高速道路における逆走防止対策の推進に関する調査 〈結果に基づく通知〉

高速道路における逆走防止対策の推進に関する調査(概要)

通知日：平成29年7月7日
通知先：国土交通省

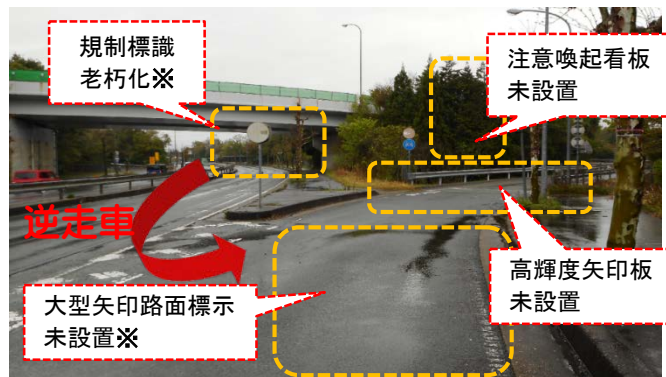
- ② 対策完了と整理されているものの改善すべき事例あり
- ✓ ジャンクションの本線合流部から離れて高輝度矢印板が設置されている例(中央道岡谷JCT)
 - ✓ ラバーポールの設置がゼブラゾーン起点から2本のみとなっている例(東海北陸道美濃IC)
 - ✓ 対策完了後に逆走が発生している箇所あり(中央道岡谷JCT)

- 対策完了箇所であっても標識・看板等の設置位置を見直すなど、現地の状況に応じた有効な対策となるよう改善の実施

- 対策完了箇所でも引き続き発生した逆走事案について継続的に発生要因等を調査・分析、さらなる改善の実施

サービスエリア等における逆走車発見時の通報先に関する周知状況

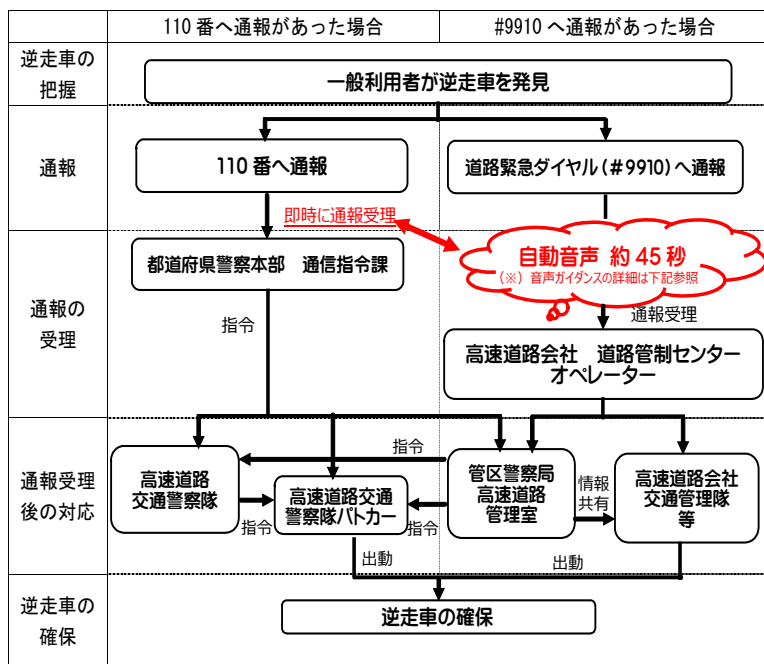
- ✓ 通報先の周知状況を見ると、110番と#9910を併記して周知しているサービスエリア等は9.6%（228か所のうち22か所）

- #9910で取り扱う事案の対象等を整理した上で、高速道路における逆走車発見時の通報先としての#9910の適否について検討
- 上記の検討の結果、逆走事案の発生時等、緊急時の通報先として引き続き#9910を活用する場合は、できる限り即時に通報受理が可能となる仕組みの検討
- 当面、通報先の周知において110番と#9910の併記をより一層推進
